下記の写真については基準点に影響があった工事により復旧したもので、区の検査にて指摘があったものについて掲載しております。

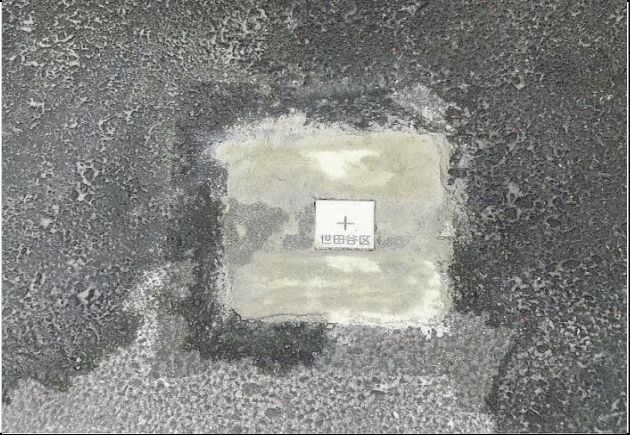
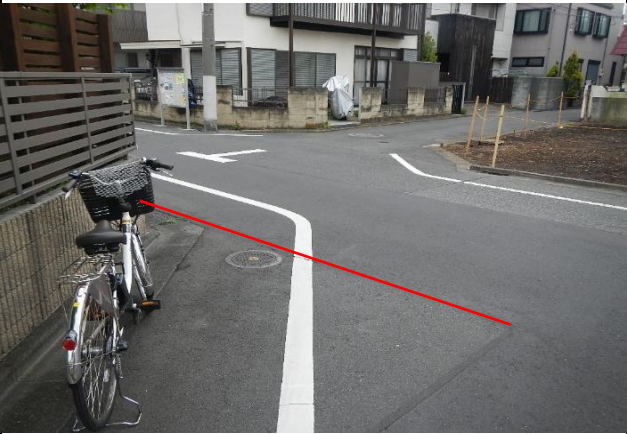
修繕前（指摘時）		修繕後
段差		⇒	
内容	舗装面との段差がないように再設置の依頼を行った		撤去・再設置により高さ調整を行った
方角		⇒	
内容	公共基準点の方角は北側にするよう依頼を行った		撤去・再設置により方角を北向きに行った
付着物		⇒	
内容	再設置後に乳剤等の付着物があったため、清掃依頼を行った		基準点の清掃及び舗装面と段差が生じていたため、基準点の高さ調整を行い解消した
